Ofício nº 155/2025/AAL

TERMO DE ADITAMENTO

Aditivo nº: 01/2022
Tipo: PRAZO EXECUÇÃO
Protocolos: Nº 450196/2022
Referente: CONTRATO 153/2021
Modalidade: Tomada de Preços nº 08/2021, Processo n° 174/2021
Empresa: Somar Engenharia e Construtora Eireli

SOLICITAÇÃO DE ADITIVO REF. CONTRATO 153/2021/GP

Muro de contenção com topografia acidentada

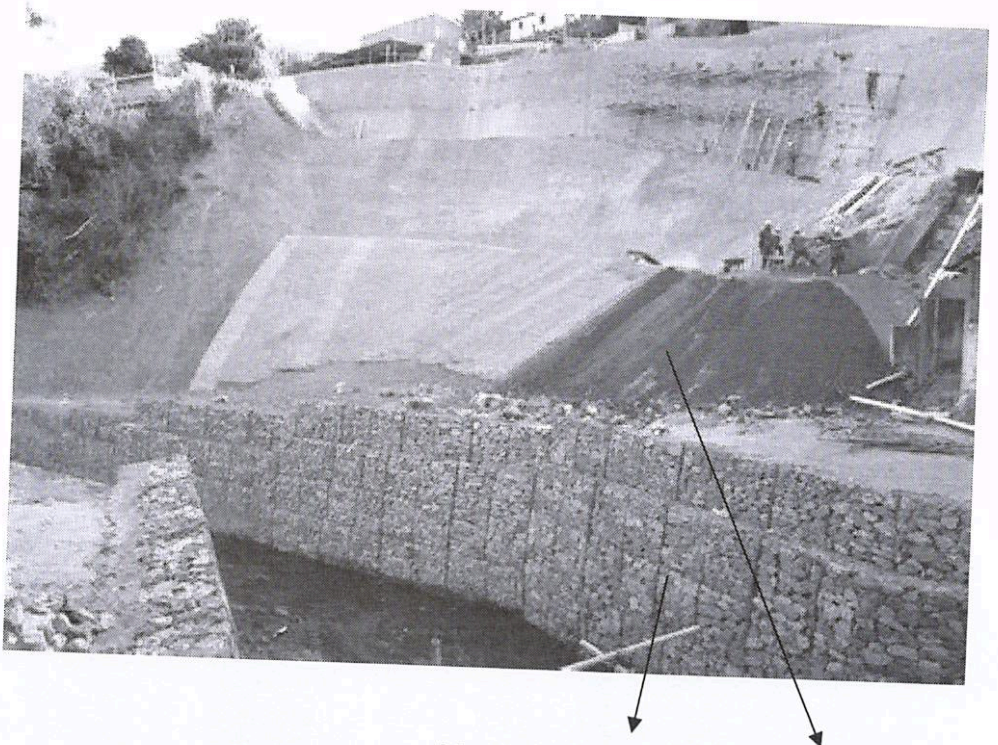
Página 60 – Item 01 – A informação técnica é: se torna inviável fazer uma viga baldrame em contato direto com o solo, sendo que a topografia do local é acidentada, e com possibilidade de desmoronamento. Quando nos deparamos com uma

topografia desse perfil se faz necessário no mínimo um muro de contenção, senão ainda corremos o risco de ter acidente nesse local.

Página 60 – Item 03 – O questionamento é sobre o art. 65, I, pode-se afirmar que traz alterações qualitativas sim, e não apenas acréscimo de quantidades. É possível compreender isso, analisando os locais onde serão executados esses muros de contenção juntamente com os muros palitos.
